CBR250R リアキャリア(OSK-ZX-KYJ05)

自主回収実施のお知らせ

株式会社キタコ製リアキャリアの自主回収の実施について

CBR250Rリアキャリア 部品番号 OSK-ZX-KYJ05

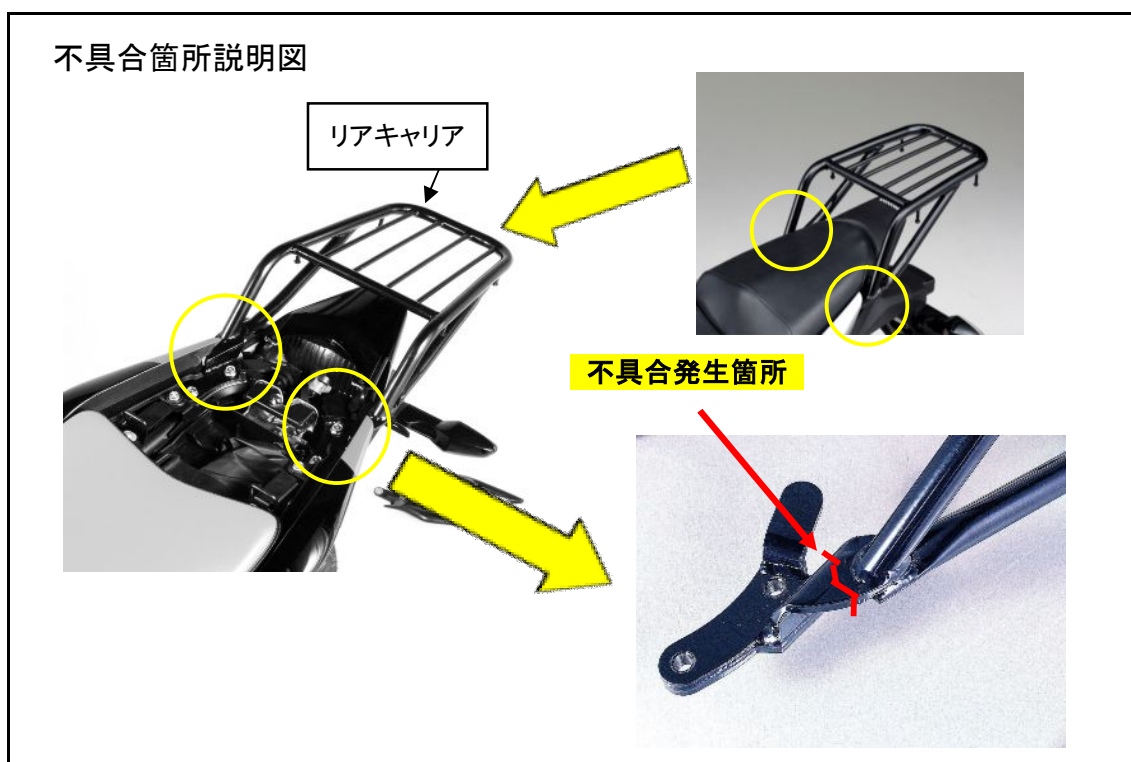
ホンダCBR250R専用のカスタマイズパーツとして製造したリアキャリアにおいて、取付けステー部の設計強度が不適切なため、走行中の振動により取付けステー溶接部付近に亀裂が発生する場合があります。そのままの状態で使用を続けると発生した亀裂が進行し、最悪の場合、破損し脱落するおそれがある。

リアキャリアを回収させていただきます。

● リアキャリア取り外し 作業要領

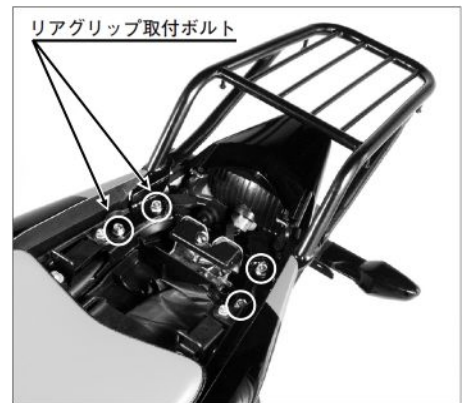
1. リアキャリアの取り外し

ピリオンシートを取り外した後、リアグリップ(L/R)取付ボルト4本を取り外します。

車体を傷付けないように注意し、リアキャリア本体を取り外します。

2. リアグリップの取り付け

リアキャリア取り付け位置にリアグリップを装着します。

リアグリップ(L/R)取付ボルト4本を規定トルクで締め付けし

フランジボルト: 27N・m (2.7Kgf・m)
